NCS-64 アダプタ形状変更について

【対象機種】
NCS-64※-AdF

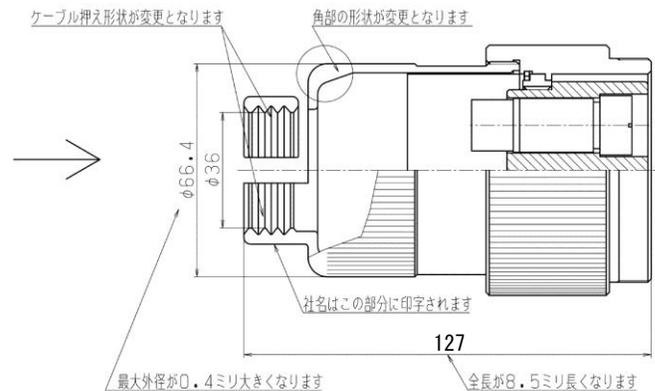
中継プラグ、クランプサドルの材質を黄銅から亜鉛合金に変更します。
併せて、コネクタの外観形状及び寸法を変更します。
製品重量 約 30g増加します。
当該の変更が製品の仕様性能に及ぼす影響はありません。

【変更理由】
他 NCS シリーズと形状統一化を行う為。
部品製作方法を切削からダイカストへ変更する為。
